RAPPORT

SUITE A L'ENQUETE PUBLIQUE RELATIVE A LA
DEMANDE D'AUTORISATION ENVIRONNEMENTALE,
PRESENTEE PAR LA MAIRIE DE NOYAL SUR VILAINE
(ILLE ET VILAINE) EN VUE DU PROJET D'EXTENSION DE
LA STATION D'EPURATION DES EAUX USEES DE LA
COMMUNE

Dossier n° E21000186/35

Mémoire en réponse au Procès-Verbal de fin d'enquête

Figure 58 du dossier - Localisation de la zone humide identifiée (BE'NAT, avril 2020)

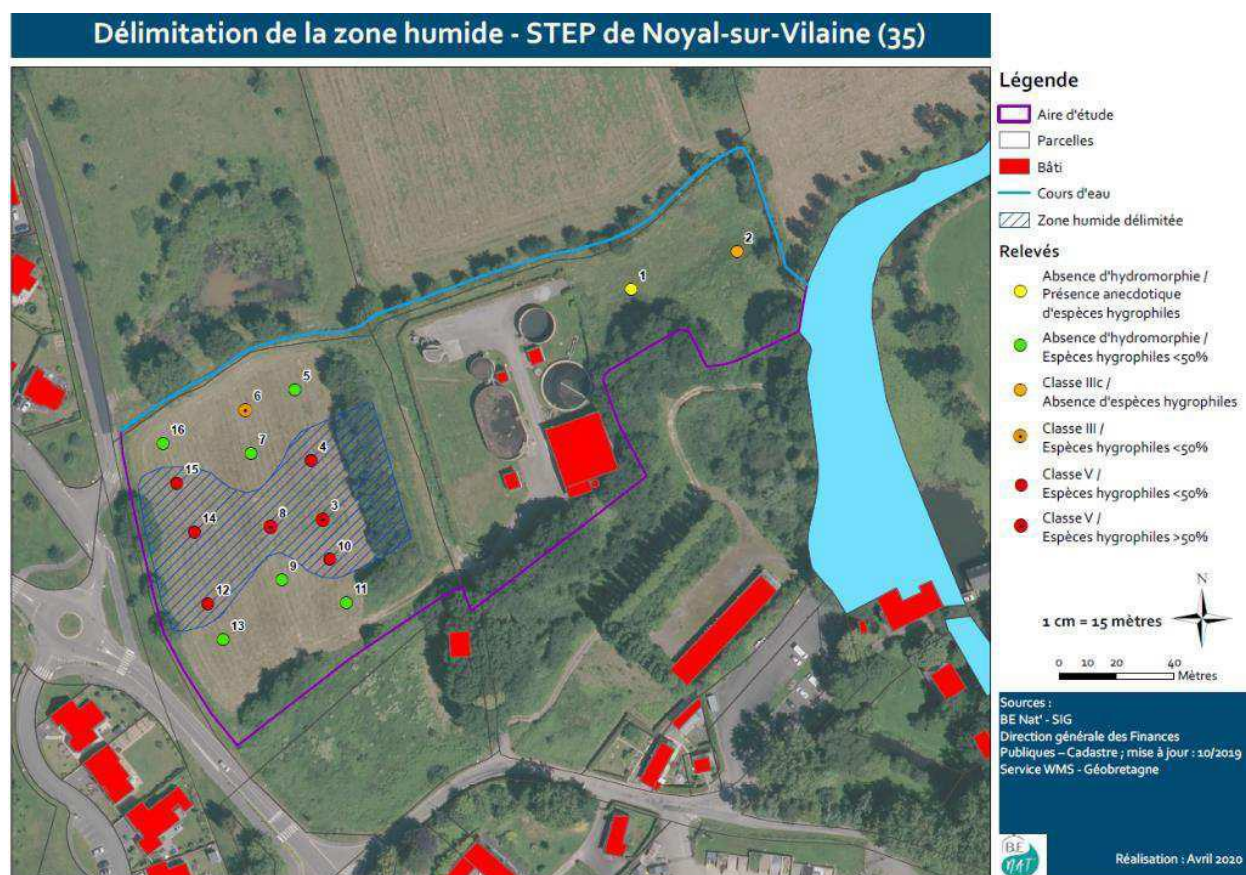
Concernant les zones humides, une étude spécifique a été faite sur les parcelles concernées par le projet. Cette étude met en évidence une zone humide de 3980 m². Le dossier précise que la zone humide englobe par précaution la zone boisée bien qu'aucun sondage n'y ait été réalisé, l'espace étant trop dense.

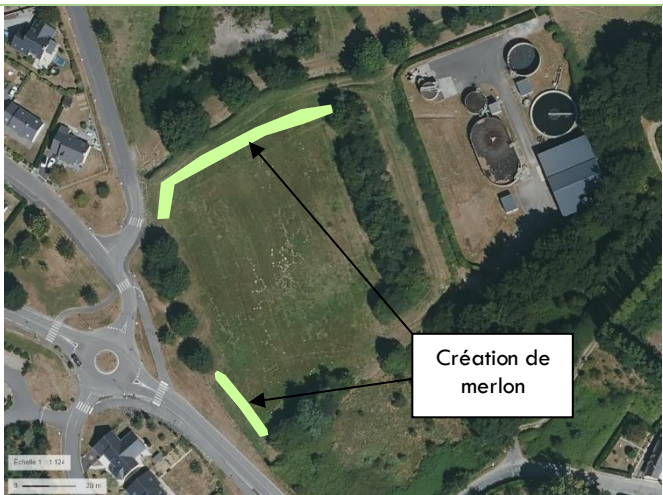
<p>5) Quelles sont les possibilités d'aménagement de la parcelle à l'ouest de la station (propriété, zonage, souhait de la commune ...)?</p>	<p>La parcelle 2381 à l'Ouest de la station d'épuration actuelle et concernée par l'extension appartient à la commune de Noyal-sur-Vilaine. Cette zone est classée en zone Nep au PLU de la commune. La zone Nep correspond aux espaces réservés aux équipements collectifs.</p> <p>La zone humide sera conservée. Des merlons seront créés en dehors de la zone humide, au Nord de la parcelle et au Sud de la parcelle 2381.</p>

<p>Création de merlon</p> <p>La commune souhaite valoriser le projet de la station d'épuration et la conservation de la zone humide en y apportant un aspect avec l'aménagement d'un chemin de promenade et des panneaux pédagogiques à proximité du site.</p>
<p>6) Quelles sont les mesures de suivi et de contrôles prévues pour évaluer l'efficacité des mesures compensatoires et des mesures de protection des riverains ?</p>	<p>La réglementation nationale fixe les émissions sonores limites à ne pas dépasser. L'émergence du bruit ne doit pas être supérieure à 5 dB(A) en période diurne et 3 dB(A) en période nocturne. Des mesures de bruits seront réalisées après mise en service de la nouvelle STEP afin de vérifier le respect de ces émergences réglementaires. En cas de dépassement, des modifications seront à prévoir pour respecter les émergences réglementaires.</p> <p>Également, la mairie de Noyal-sur-Vilaine s'est engagée dans son courrier de réponses à la MRAe à réaliser une enquête auprès des riverains après mise en service de la nouvelle station d'épuration afin de recueillir leurs observations quant aux éventuelles nuisances.</p> <p>En cas de plainte de la part des riverains dans les années suivants la mise en service de la station d'épuration, la mairie fera réaliser de nouvelles mesures pour contrôler les émissions de la station d'épuration.</p>
